הנדון: מכרז מס' 30/18

לביצוע עבודות הוספת נתיב הכוללות גישור, תשתיות, סלילה, פיתוח, גינון והשקיה

פרויקט הנתיבים המהירים בדרך נתיבי איילון (כביש מס' 20) – מקטע מס' 1

הבהרה מס' 5 – דחיית המועד האחרון להגשת הצעות, עדכון מסמכי המכרז ומענה לשאלות הבהרה

פולטת לוח תפוח
(FIDDER PILLER)

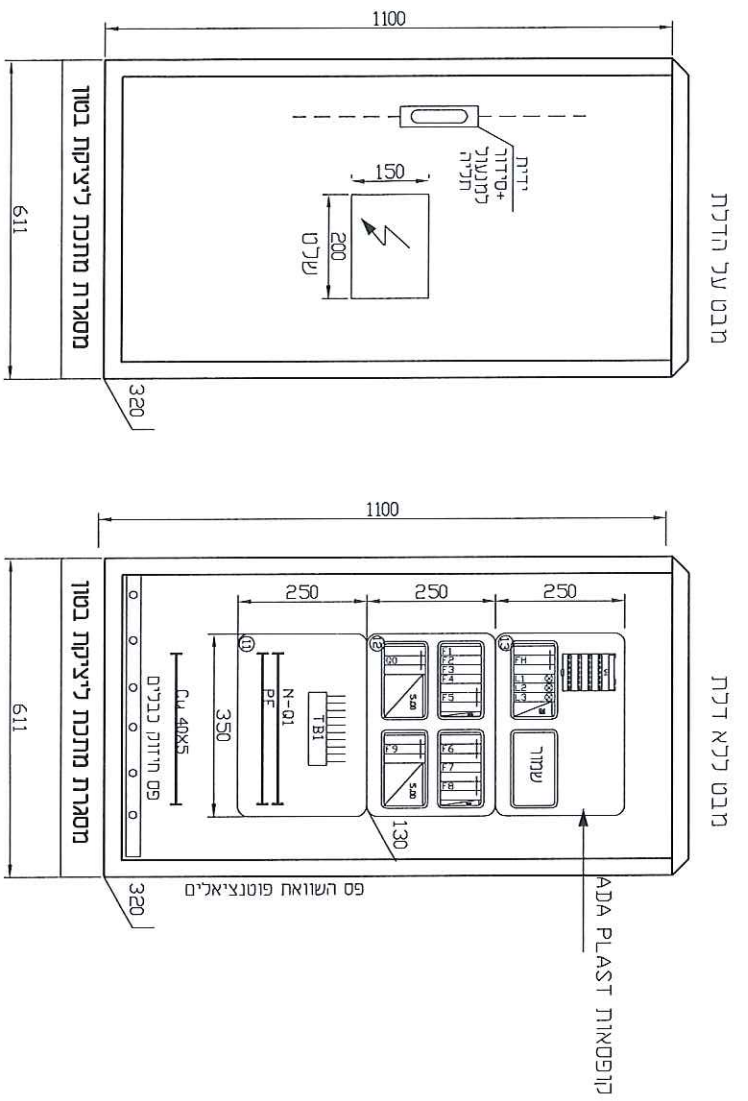
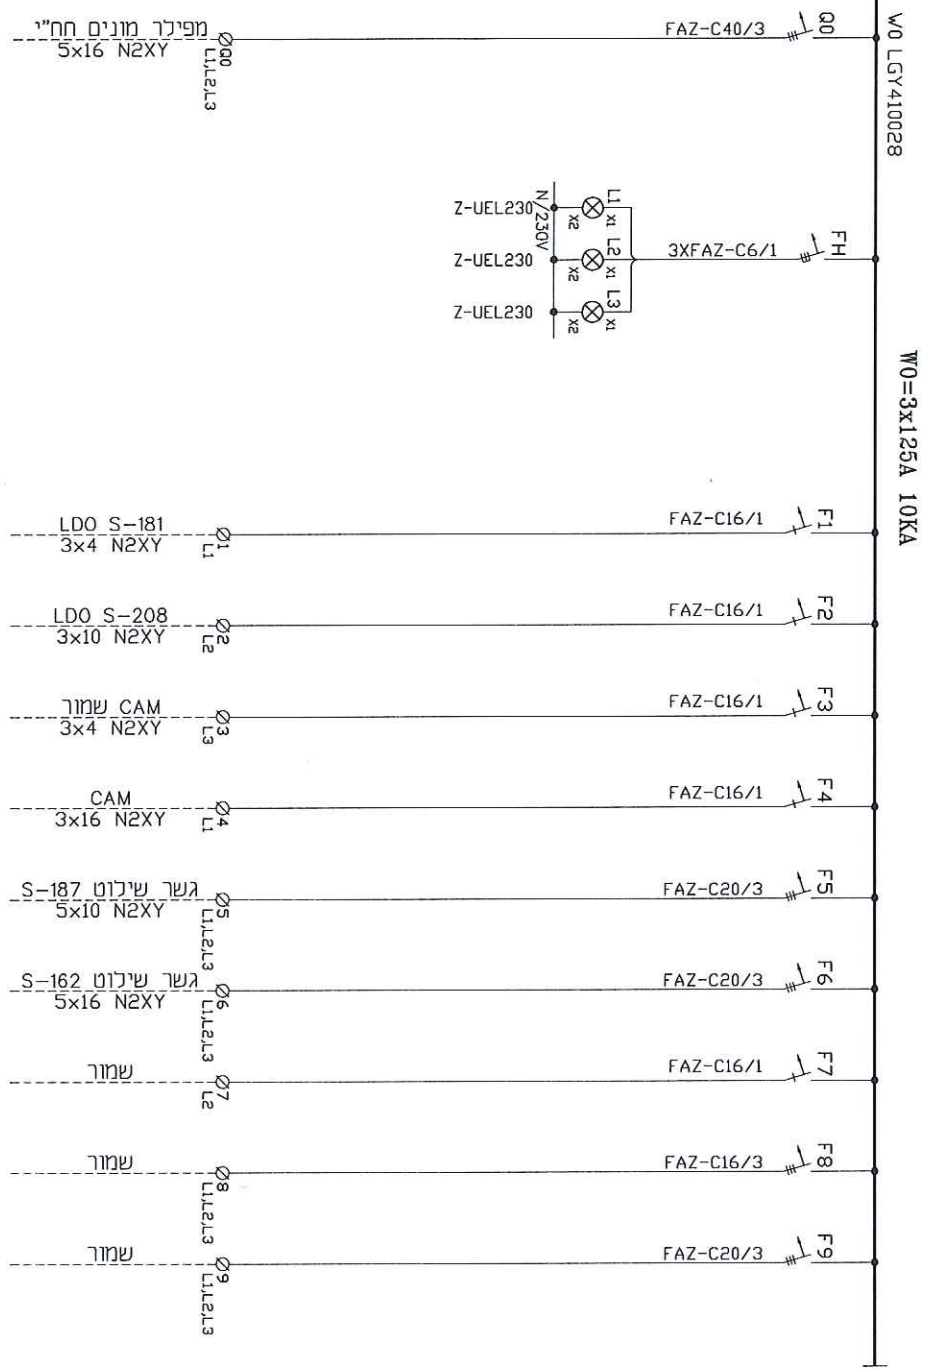
<p>תשובה: מובהר בזאת כי הגרסה המעודכנת של כתב הכמויות הינה הגרסה הנושאת תאריך 20.11.2018, וגרסה זו היא הגרסה המחייבת בלבד.</p> <p>למען הסר ספק, מובהר כי המציעים נדרשים להגיש את הצעתם על גבי כתב הכמויות והמחירים המעודכן בלבד, הנושא תאריך 20.11.2018.</p>		
<p>שאלה: בהבהרה מס' 4 שפורסמה בקשר עם המכרז, בתשובה לשאלה מס' 102 מופיעים 2 סעיפים: 51.01.0010 שלהבנתנו צריך להיות 51.04.00101 ו-51.01.0020 שלהבנתנו צריך להיות 51.04.0020</p>	51.04.0010 -1 51.04.0020	.6
<p>תשובה: כאמור לעיל, על המציעים להתייחס לכתב הכמויות והמחירים המעודכן בלבד, הנושא תאריך 20.11.2018.</p>		
<p>שאלה: נבקש לקבל פירוט תכולה של לוח חשמל (תכנית חד-קוויית).</p>	01.08.02.9004	.7
<p>תשובה: מצורפת להודעת הבהרה זו תכניות דוגמה של לוח חשמל לבקרה (FEEDER PILLAR). הלוח הוא לוח בגודל "0" לפי תקן דין, מותקן על יסוד</p>

באדמה וכולל בתוכו כ- 10 מא"זים המזינים גשרי שילוט, עמדות גלאים ומצלמות.		
<u>שאלה</u> : נבקש לקבל פירוט תכולה של לוח חשמל (תכנית חד-קווית).		
<u>תשובה</u> : עמדת גלאים בלוח חשמל לעמדת גלאים כוללת 3 ארונות: אחד שמור, אחד מיועד לציוד תקשורת ואחד חשמל שכולל בתוכו עד 10 מא"זים לכל היותר.	01.08.02.9005	.8
<u>שאלה</u> : נבקש לקבל פירוט תכולה של לוח חשמל (תכנית חד-קווית).		
<u>תשובה</u> : לוח חשמל לעמדת מצלמה כולל 2 ארונות: אחד לציוד מצלמה ואחד חשמל שכולל בתוכו עד 5 מא"זים לכל היותר.	01.08.02.9006	.9
<u>שאלה</u> : נבקש לקבל פירוט תכולה של לוח חשמל (תכנית חד-קווית).		
<u>תשובה</u> : מצורפת להודעת הבהרה זו תכניות דוגמה לוח חשמל לגשר שילוט.	01.08.02.9007	.10
<u>שאלה</u> : נבקש לקבל פירוט של פנסי תאורה.		
<u>תשובה</u> : פנס לתאורה מתחת לגשר יהיה כדוגמת smart [4] led , בהספק 60 וואט ועקומה פוטומטרית עם פיזור של 100 מעלות, שטף אור כ-6500 לומן, אטימות IP66 , הגנה מכנית IK08 , מסירת צבע <80, המתחבר באמצעות זרוע בצורת "ח" המאפשרת לכוון את הגוף (תוצרת גוויס מיובא ע"י אור עד מהנדסים או שווה ערך, כפי שיאושר על ידי מנהל הפרויקט). מדובר על 10 פנסים בלבד מתחת להרחבה של גשר חיל השיריון.	01.08.02.9008	.11
